## **Yttrande till mark- och miljödomstolen gällande prövotidsredovisning för Hässelbyverket**

Remiss från mark- och miljödomstolen, mål M 1680-10

Bild 1 Uppmätt ljudnivå natten mellan 21 och 22/1-16. Grön graf visar den maximala ljudnivån  $L_{AFmax}$  och blå visar ekvivalent ljudnivå  $L_{Aeq5}$ .

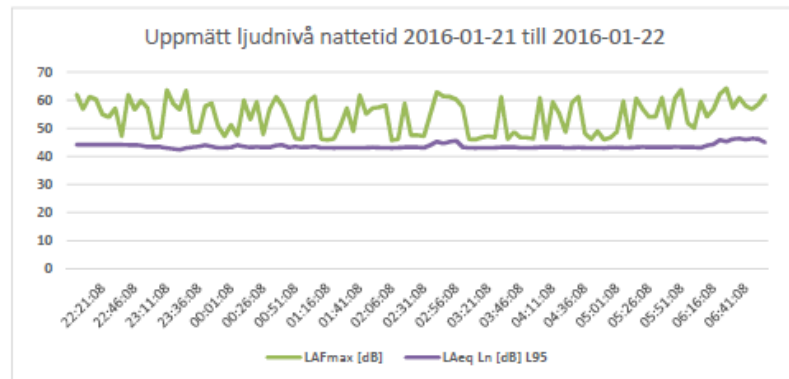
I bolagets sammanställning över externbuller för Hässelbyverket (bilaga 2, 2016) uppstår en del oklarheter om hur mätningarna och beräkningarna är gjorda och redovisade.

Ljudmätningen som gjordes under natten den 21 till 22 januari 2016 gjordes oövervakad, utan att korrekationer för tillfälliga toppar kunde göras. Bolaget har därför valt att redovisa ljudnivåer i  $LA_{eq95}$  som betyder att 95 % av de ljud som registrerats under tiden mätningen pågått tas med. Bullret från Hässelbyverket består i huvudsak av ljud från fläktar och liknande som ger ett konstant ljud utan några större variationer.

Förvaltningen ställer sig därför tveksam till att bullernivåerna redovisas i  $LA_{eq95}$ . Eftersom bullret kan antas vara av konstant karaktär så hade det troligtvis gett en bättre bild av förekommande buller med en övervakad mätning där en aktiv korrigering för tillfälliga toppar hade kunnat göras.

En möjlig tolkning av bolagets redovisning och diagrammet nedan (sidan 4, bilaga 2) skulle kunna vara om topparna i diagrammet nedan skulle vara trafikbuller eller icke verksamhetsljud borde inte den verkliga ljudnivån från verksamheten vara lägre än de lägsta uppmätta nivåerna i ljudkurvan nedan. Detta eftersom fläktbullret beskrivs vara av konstant art utan större variationer och alla blocken (pannorna P1-P3 och tillhörande rökgasfläktar) var igång under mätningen. De lägsta uppmätta nivåerna i kurvan kan, med den grova skalan i y-axeln, tolkas ligga mellan 45-47 dB (den lila linjen ligger på ca 44 dBA där 95% av ljudnivåerna är medtagna) och vara den faktiska ljudnivån. Med hänsyn till mätosäkerhet, som bolaget anger till  $\pm 2-3$  dB så skulle då uppmätta nivåer från verksamheten kunna uppskattas ligga mellan 42-50 dBA (om hänsyn tas med  $\pm 3$  dB).

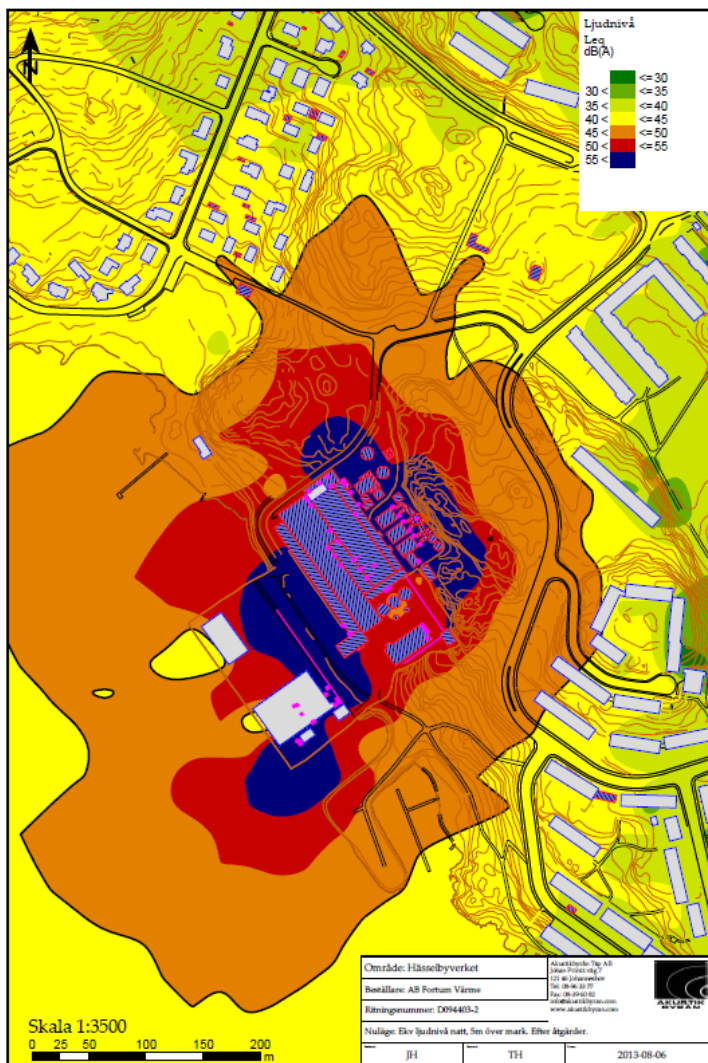
Detta antagande kan jämföras med uppmätta och beräknade ljudnivåer som gjordes 2013 (se sidan 29, bilaga 3) där illustrationen nedan visar ekvivalent ljudnivå kväll (kl. 18-22), 2 meter över mark. Det orangea fältet visar nivåer mellan 50-55 dBA och det gula visar nivåer mellan 45-50 dBA.

I samma utredning (sidan 28, bilaga 3) hittas följande illustration över ekvivalent ljudnivå natt (kl. 22-07), 5 meter över mark. Observera att det orangea fältet nu visar nivåer mellan 45-50 dBA och det gula visar nivåer mellan 40-45 dBA.
